Modulo per la presentazione delle osservazioni per i piani/programmi/progetti sottoposti a procedimenti di valutazione ambientale di competenza statale

ID: Codice procedura (ID_VIP/ID_MATTM):10844

Impianto per la produzione di energia elettrica da fonte eolica, costituito da 6 aerogeneratori della potenza complessiva di 37,2 MW, un sistema di accumulo da 25 MW e relative opere connesse in località "Rempillo" nel comune di Pitigliano (GR).

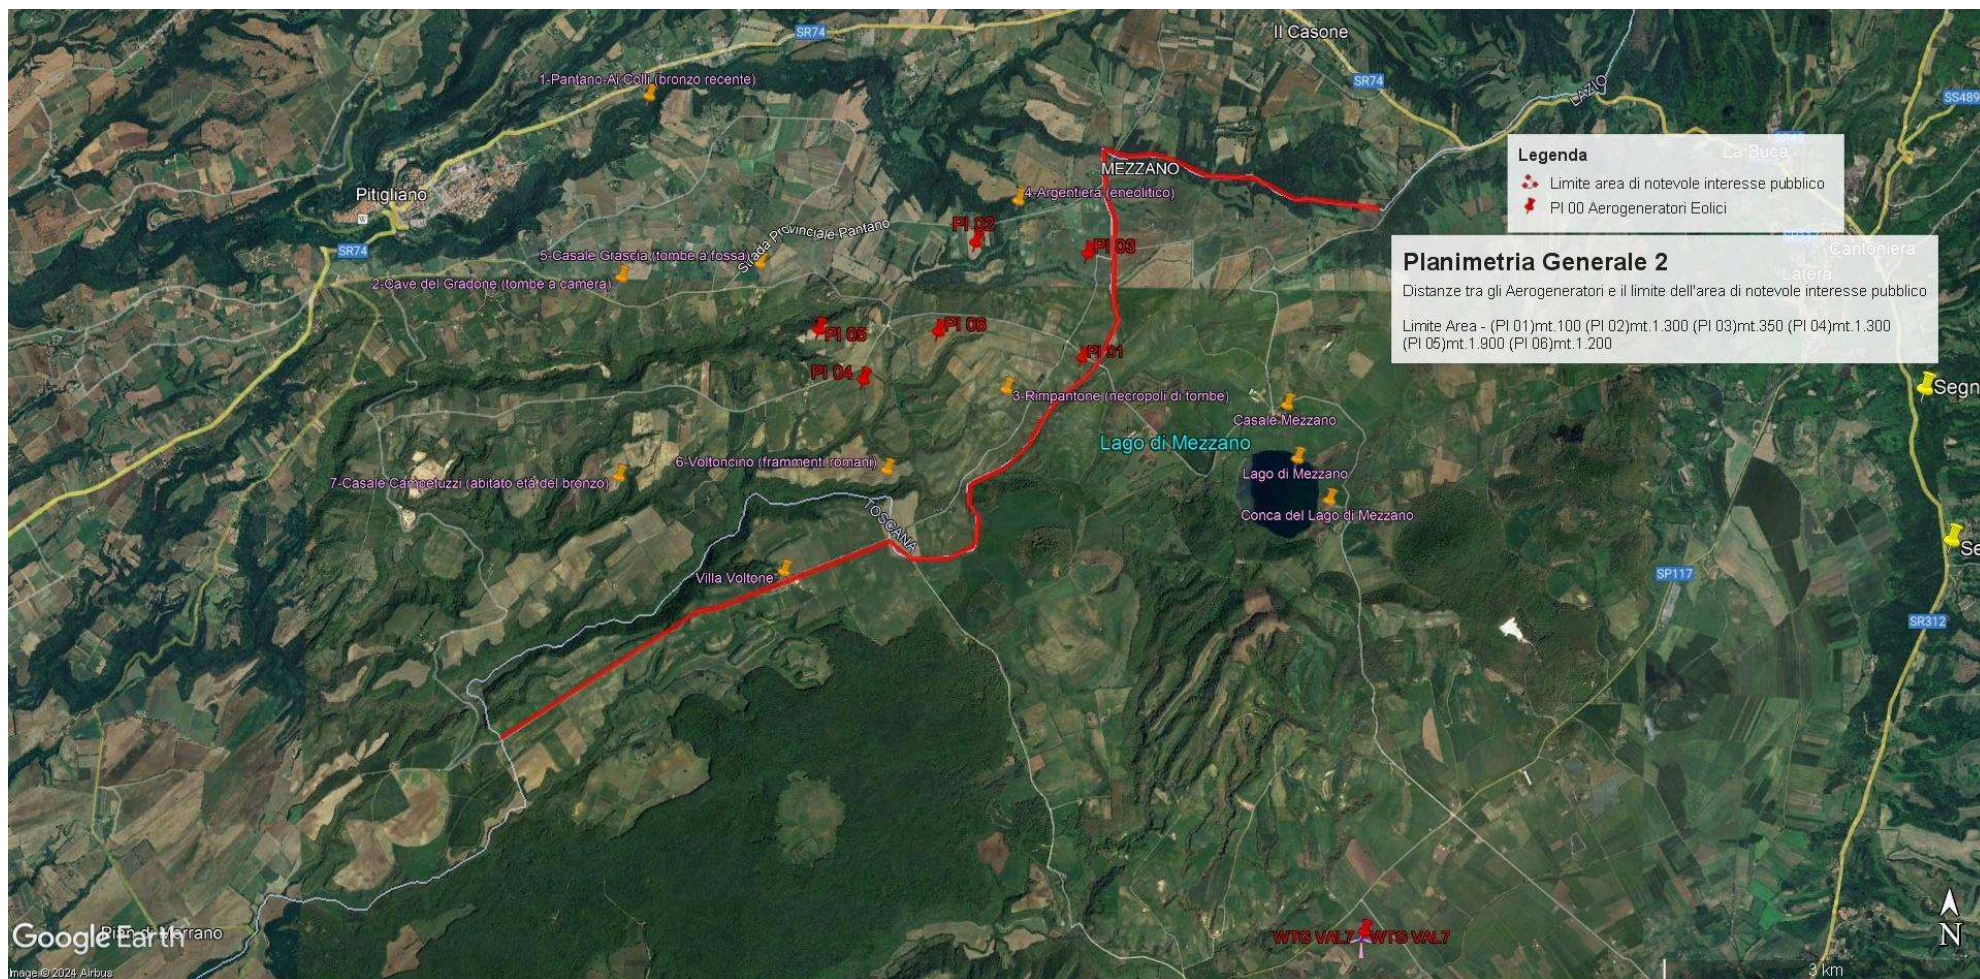
Immagine n. 1. Linea rossa indicante il confine Regioni Lazio-Toscana che coincide con parte del Perimetro del **vincolo di notevole interesse pubblico** ex art. 136 Codice Beni Culturali “ **Conca del Lago di Mezzano e territorio circostante**” ed i sei aerogeneratori localizzati con segnaposto rossi da P01 a P06 e ricadenti all’interno delle fasce di rispetto di 3 km dal bene vincolato e quindi in **area non idonea** al loro insediamento (ex art 20 co. 8 lettera c quater del D.Lgs n. 199/2021 e ss.mm.ii).

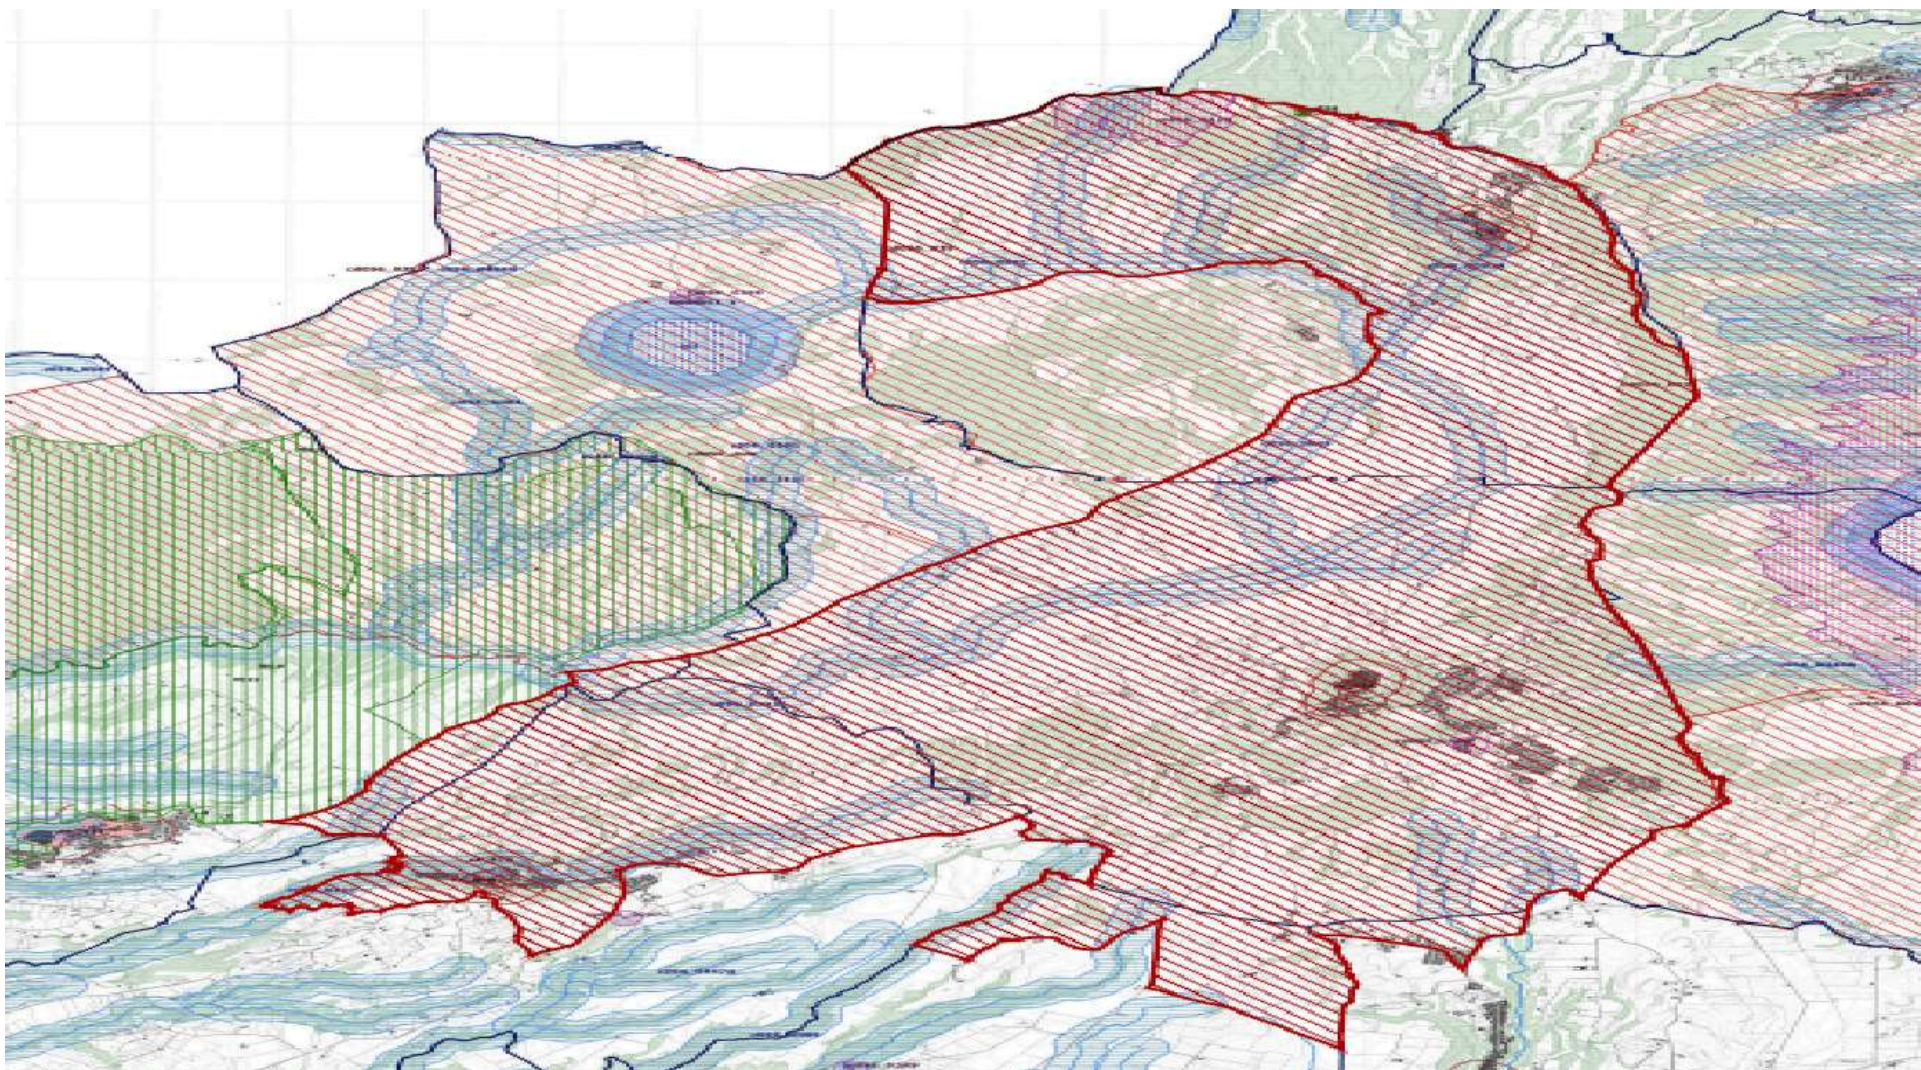
Alla luce del combinato disposto dal "vincolo sul patrimonio paesaggistico (artt. 136 e ss. e 142 del decreto legislativo n. 42/2004 e ss.mm.ii.) e sui beni culturali" (artt. 10 e ss. del decreto legislativo n. 42/2004 e ss.mm.ii.) e dal comma 8 lettera c-quarter del D.Lgs 191/2021 e ss.mm.ii si evince che, ad oggi, le aree in cui sono previsti gli insediamenti dei sei aerogeneratori dell'impianto eolico denominato "Rempillo" non sono idonee perché ricadono tutte all'interno della fascia di rispetto dei **beni paesaggistici di notevole interesse pubblico denominati "Conca del Lago di Mezzano e territorio circostante" (D.M. 22.05.1976)** comprendente anche il **vincolo "Selva del Lamone" (D.M. 22.05.1984)** tutelati **dall'art. 136 del Codice del Beni Culturali e del Paesaggio** e in particolare un aerogeneratori (P01) è a 100 metri dal primo vincolo citato e gli altri cinque compresi in una distanza massima tra 1 km e 2 km (vedi immagine n. 1 dell'ALLEGATO). Nella fascia di rispetto dei 3 km anche la porzione di vincolo rappresentato dalla Selva del Lamone che gode di altre importanti tutele in quanto Riserva Naturale regionale (L. 394/91 e L.R. 29/97), Zona di Protezione speciale (ZPS) insieme ai Monti di Castro collegati tra loro da una Zona di Conservazione Speciale (ZSC), il sistema fluviale Fiume Fiora-Olpeta. La Selva del Lamone oltre il vincolo paesaggistico di notevole interesse pubblico che la rende area non idonea all'installazione degli impianti FER anche nelle sue fasce di rispetto dei 3 km, gode di un'altra tutela che ne rivela l'importanza di area di importanza internazionale per l'avifauna IBA (012) che viene collegata all'altra IBA (099) Lago di Bolsena attraverso la ZPS Caldera di Latera e la ZSC Lago di Mezzano che insieme sono compresi nel vincolo paesaggistico "Conca Lago di Mezzano..." e verranno uniti dal nuovo vincolo paesaggistico "*Ambito paesaggistico, geologico e geomorfologico dell'orlo della caldera di Latera e delle sue pendici interessate dai centri eruttivi periferici*" (si veda a riguardo la proposta pubblicata sul sito del MIC in data 09/08/2023 e

l'immagine n. 2 dell' ALLEGATO) all'area di notevole interesse pubblico "Conca del lago di

Bolsena” (D.M. 24.10.1960). Praticamente una vasta zona che per interesse paesaggistico e naturalistico oltre che storico, archeologico e identitario rappresenta un unicum nel panorama nazionale.

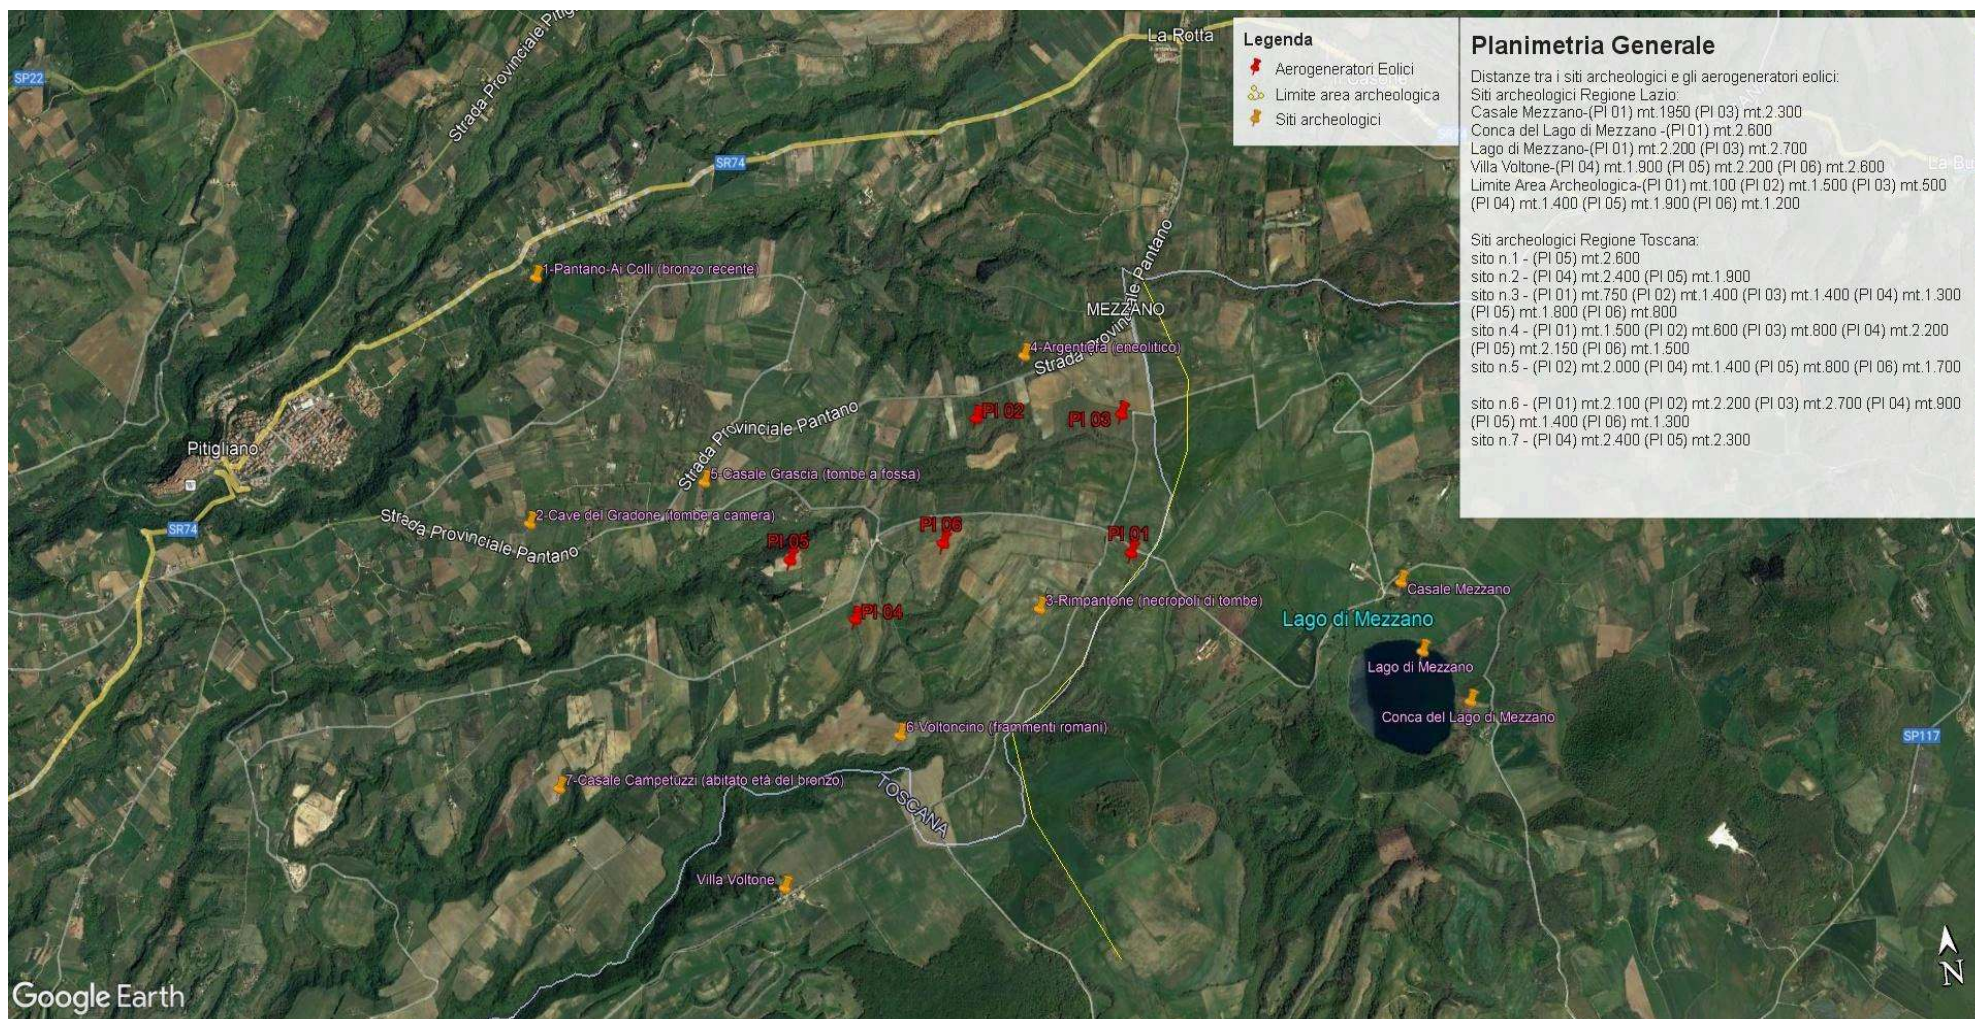
Inoltre, la zona in cui insisterebbe l'impianto eolico industriale Rempillo è compresa nelle fasce di rispetto di 3 km di diversi beni archeologici tutelati dalla parte II del Codice dei Beni Culturali (vedi Allegato, immagine n. 3). Inoltre le pale P04 e P05 ricadono all'interno di un'area archeologica che la Proponente vorrebbe cancellare per il semplice fatto che non è riportata nel documento regionale ma nel documento provinciale come meglio dettagliato nell'Osservazione n. 5. Alla luce di quanto documentato appare chiaro quindi che la collocazione dell'impianto non ha tenuto conto alcuno dei vincoli dell'area nella quale è stato progettato e l'inserimento dell'impianto eolico nel paesaggio e sul territorio non è corretto (Allegato IV delle Linee guida nazionali di cui al D.M dello Sviluppo economico del 10.09.2010).

Immagine n. 3. Impatti dei sei aerogeneratori (in rosso) ricadenti nelle fasce di rispetto dei 3 km dai Beni Culturali (in giallo) e quindi in **area non idonea** al loro insediamento (ex art 20 co. 8 lettera c quater del D.Lgs n. 199/2021 e ss.mm.ii). **Inoltre si segnala che le pale P04 e P05 ricadono all'interno di un'area archeologica e quindi in altra area non idonea.**

Immagine n. 4 Situazione di saturazione da impianti FER nella provincia di Viterbo. Non sono riportati gli impianti fotovoltaici e agrivoltaici che hanno inciso per buona parte nel cumulo di impianti FER per superare già nel 2023 gli obiettivi del PNIEC assegnati alla Regione Lazio per il 20230.

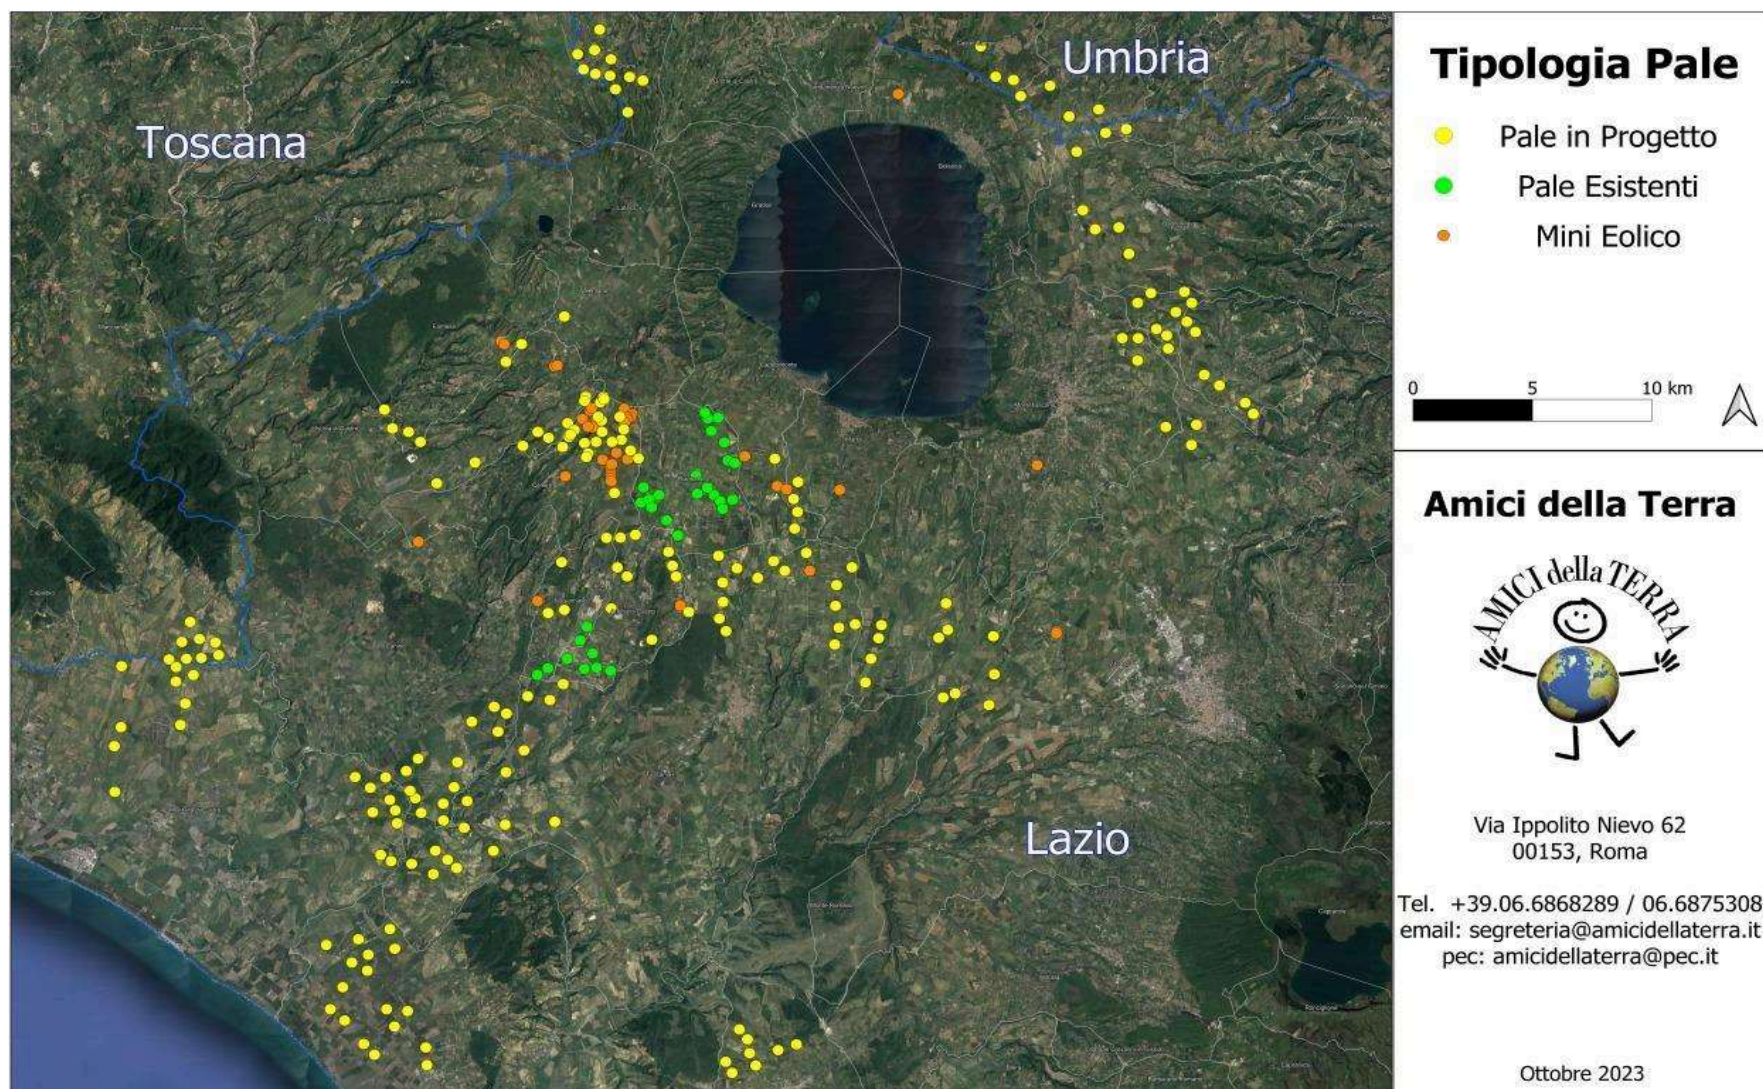
nn. 1 e 2 e crea anche degli impatti negativi anche sui beni naturalistici come verrà dettagliato nell'Osservazione n. 4. Inoltre andrebbe a sommarsi al già enorme cumulo di impianti eolici e fotovoltaici e geotermici che già creano una elevata criticità ambientale nella provincia di Viterbo e interferiscono anche con il territorio toscano come si può vedere dalle immagini nn. 4 e 5 dell'Allegato n. 1.
